ÚZEMNÍ PLÁN MĚSTA BRNA

Textová část Odůvodnění

Kapitola 18 Rozhodnutí o námitkách (včetně odůvodnění)

Svazek Nb35 *(bez osobních údajů)*

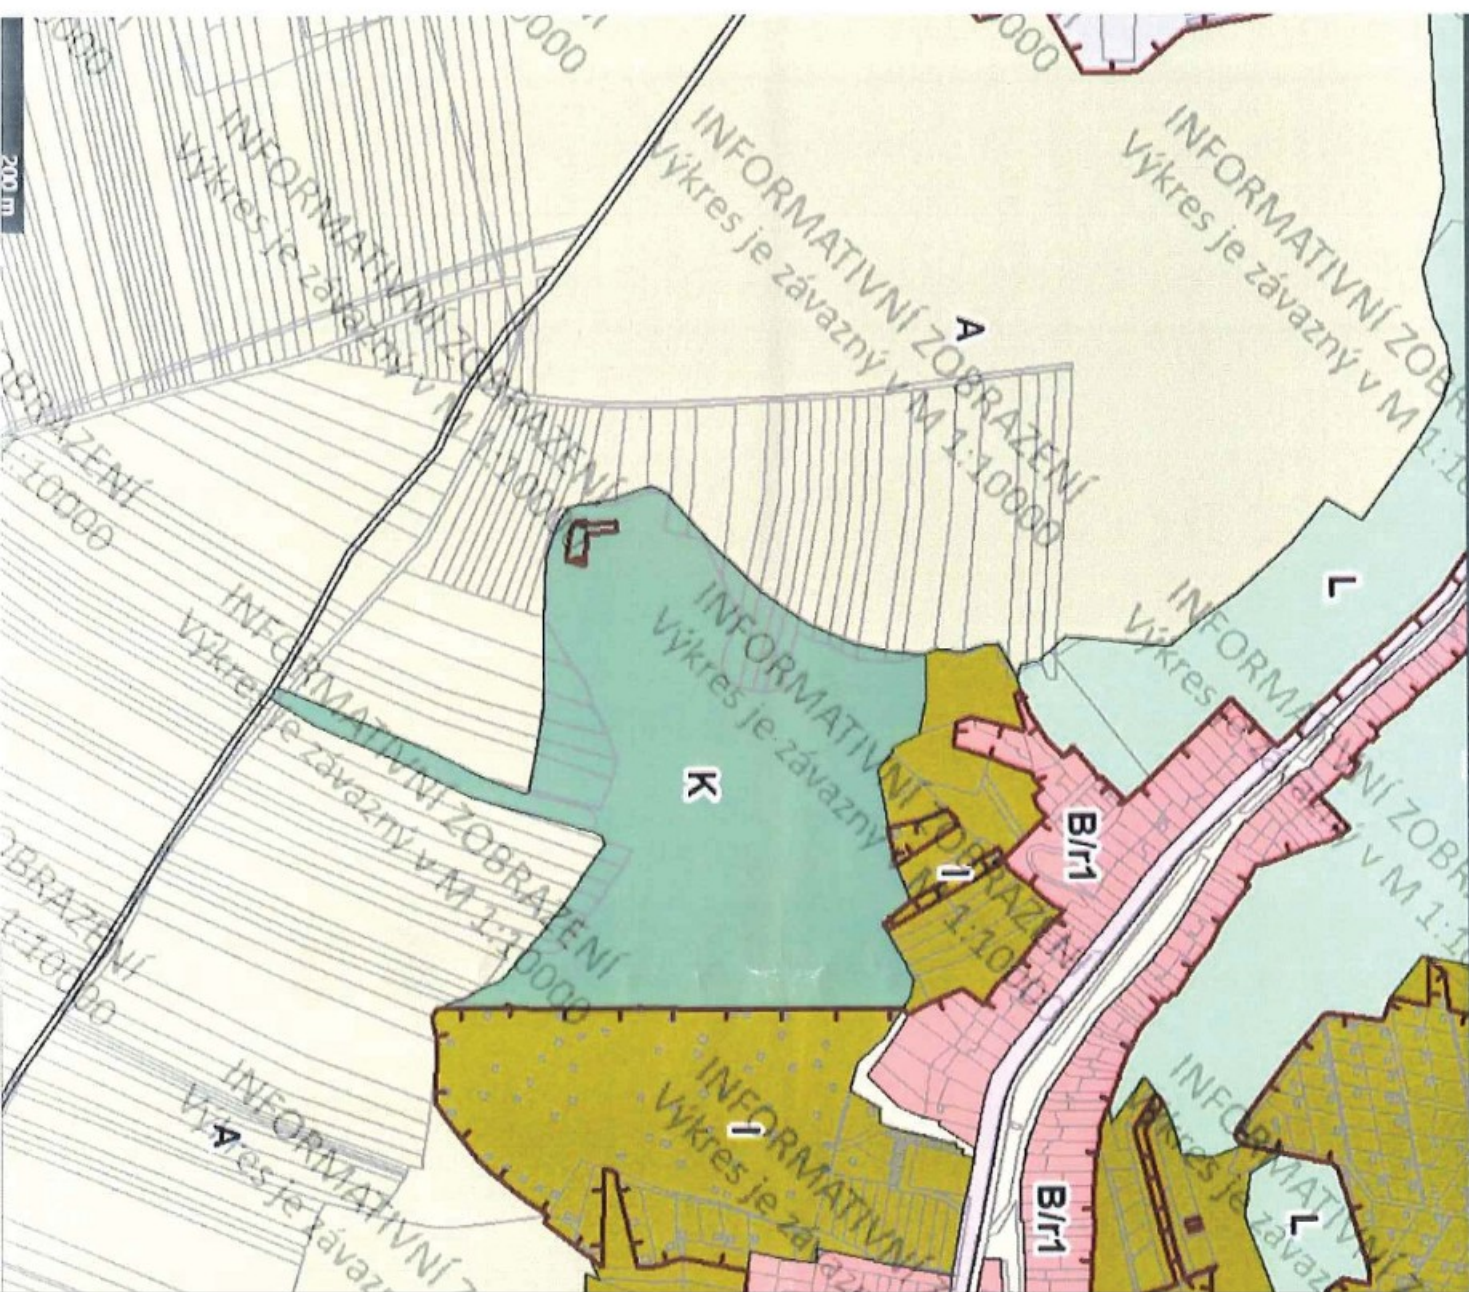
S ohledem na skutečnosti výše uvedené podávám námitku proti návrhu územního plánu Statutárního města Brna a navrhuji, aby pozemek par. č. [REDAKCE] pro k.ú. Líšeň, obec Brno u Katastrálního úřadu pro Jihomoravský kraj, Katastrální pracoviště Brno-město byl změněn z plochy krajinné zeleně (K) na plochy bydlení (B/r/2), eventuálně, aby byl zachován současný stav, tj. jako plocha individuální rekreace nebo obdobné plochy, které pojetí plochy individuální rekreace v novém územním plánu nahradí při zachování stejného způsobu využitelnosti. Současně navrhuji, aby byla upravena linie biokoridoru, a to tím způsobem, aby jeho šíře byla maximálně 15 metrů od řeky Říčka, čímž by byla zachována jeho šíře po celé linii lemující řeku Říčka.

Tuto skutečnost vnímám jako podstatné omezení mého vlastnického práva, neboť při schválení současného územního plánu, nebudu moci tento pozemek téměř nijak využívat. Návrh územního plánu vychází z chybných mapových podkladů, které jsou v rozporu se současným reálným stavem.

NAVRHOVANÁ ZMĚNA

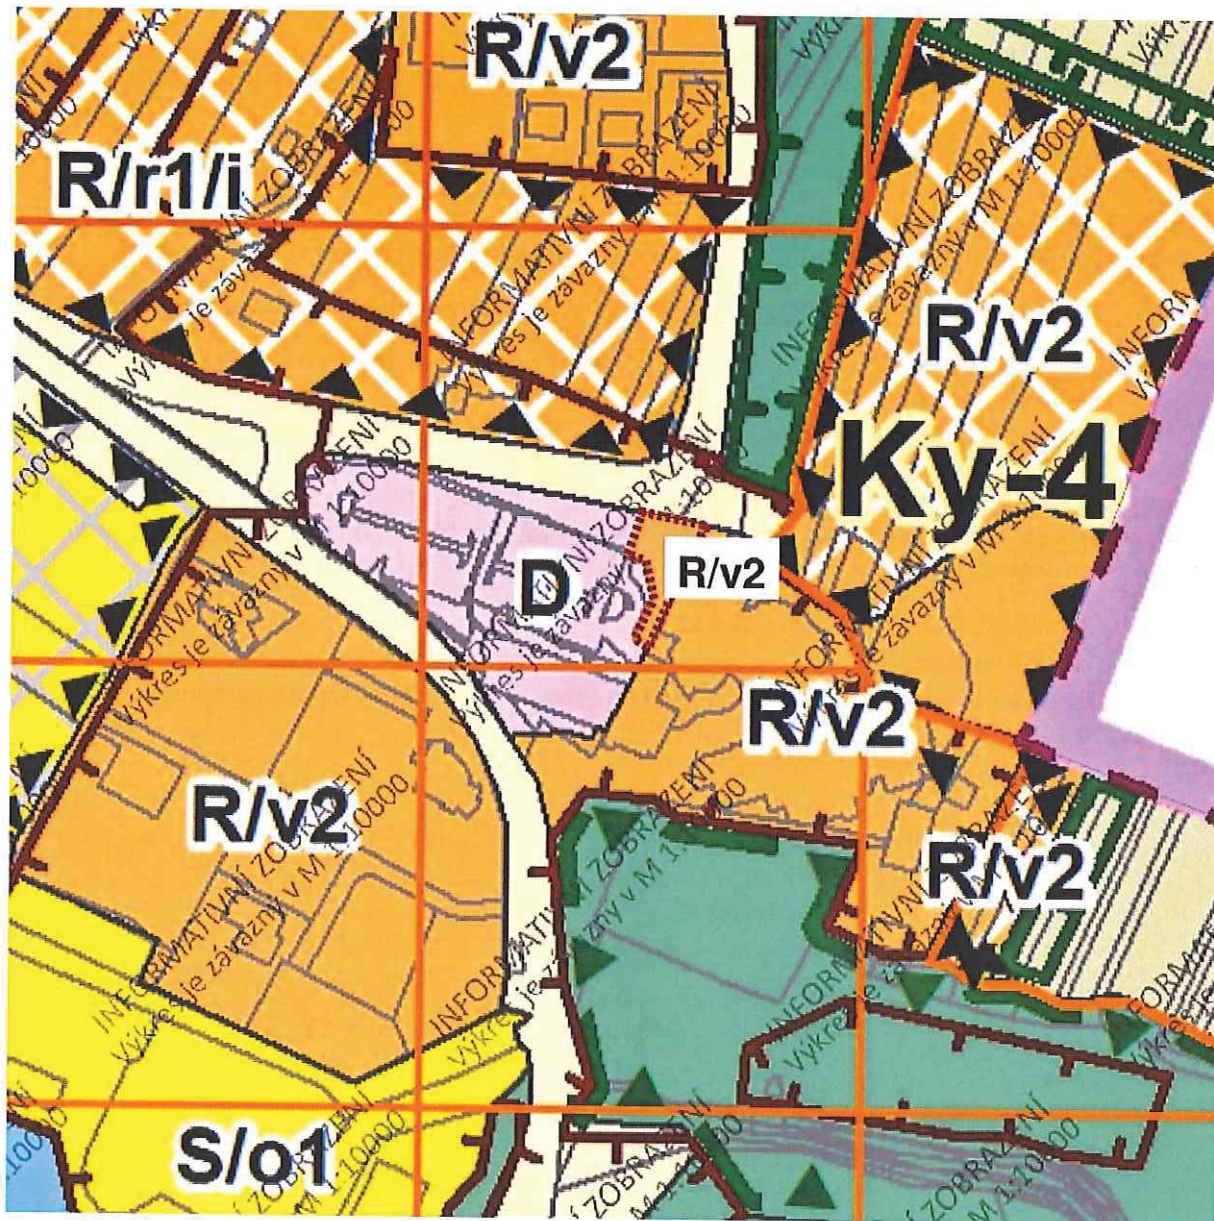
- Změna plochy z dopravní infrastruktury na plochu pro rekreaci
- Změna z D na R/v2

NAVRHOVANÁ ZMĚNA

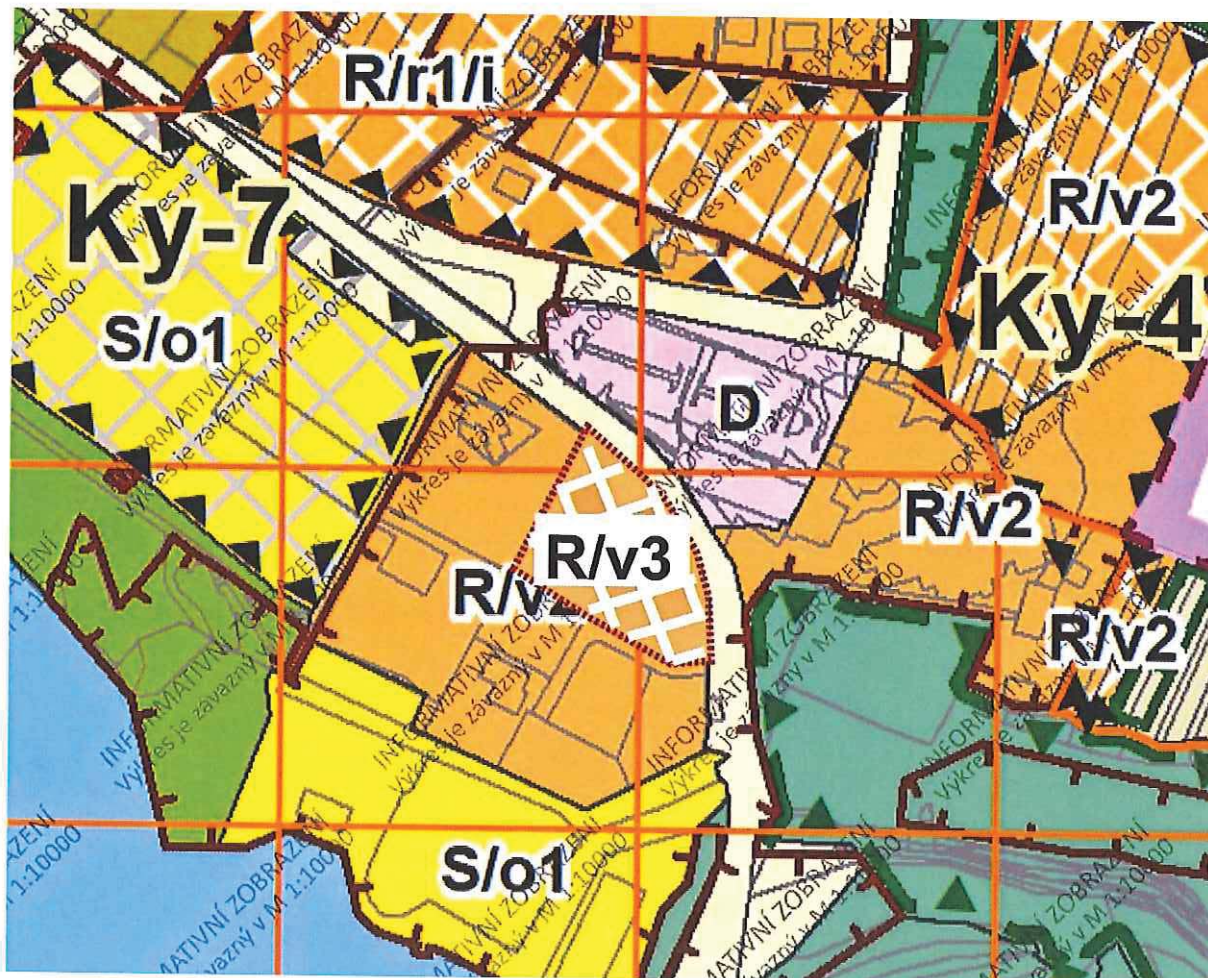
- Změna z R/v2 na R/v3
- Změna výškové úrovně z 2 na 3 (6-16m)
- Změna z plochy stabilizované na plochu změn

NAVRHOVANÁ ZMĚNA

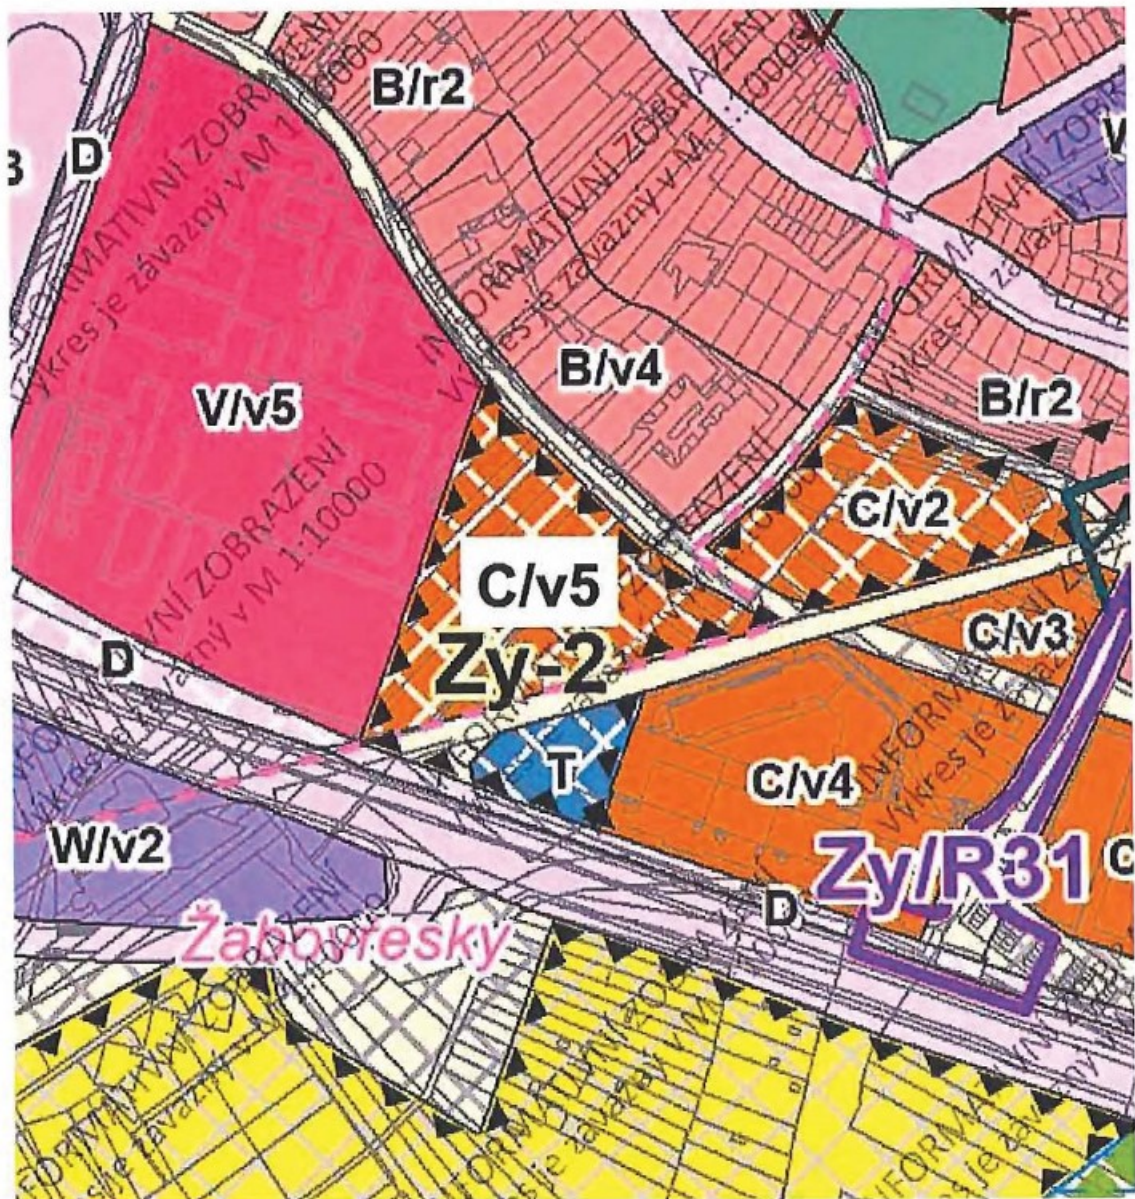
- Změna výškové úrovně z 4 na 5.
